# **HENVENDELSER MODTAGET I HØRINGSPERIODEN**

## **REVIDERET FORSLAG TIL LOKALPLAN AMAGER STRANDPARK**

**Høringssvar**

Offentlig høringsperiode fra den 1. november 2019 til den 6. december 2019.

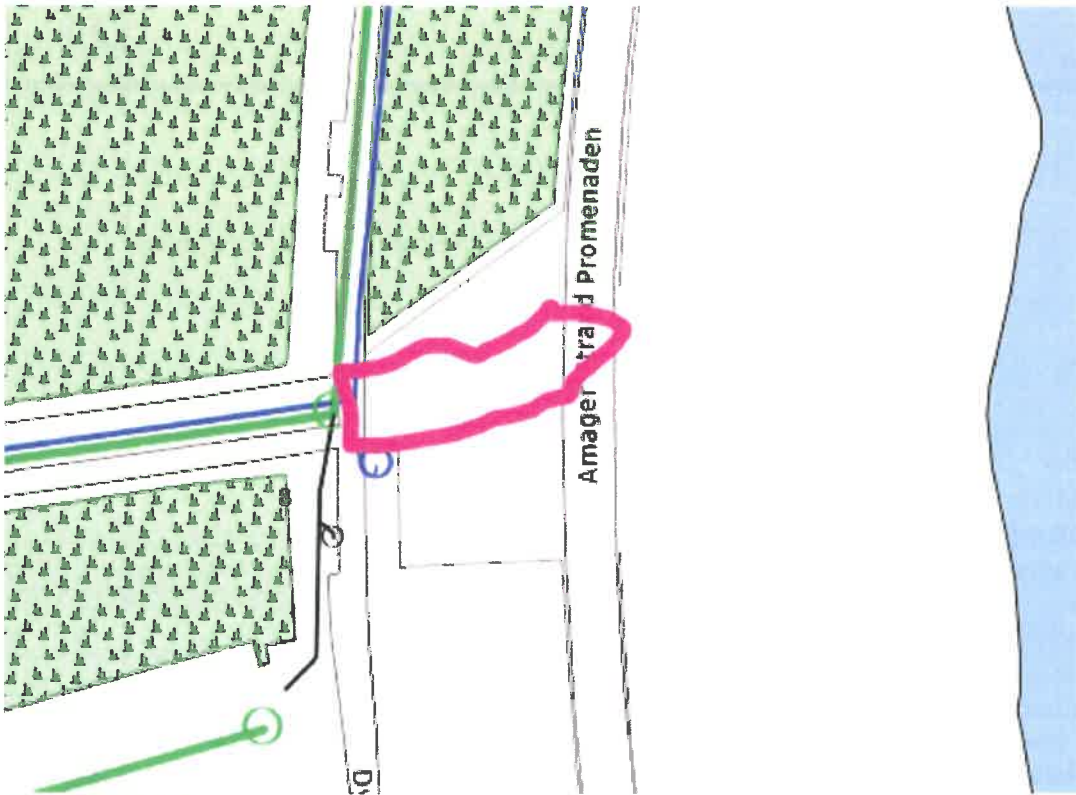
Hej  
Hermed HOFORs bemærkninger til lokalplanforslaget:  
På tegning nr. 4c og 4d er der placeret byggefelter, som er i konflikt med HOFORs eksisterende rengvands- og spildevandsledninger.  
HOFOR opfordrer derfor kraftigt til, at nybyggerier indenfor byggefelterne placeres, så de ikke kommer i konflikt med HOFORs eksisterende ledninger. Derved kan udgifter til omlægning af ledningerne undgås.  
Byggefelterne (fra Planvis) er i nedenstående kortudsnit vist sammen med vores ledninger:  
Tegning nr. 4c, delområde II
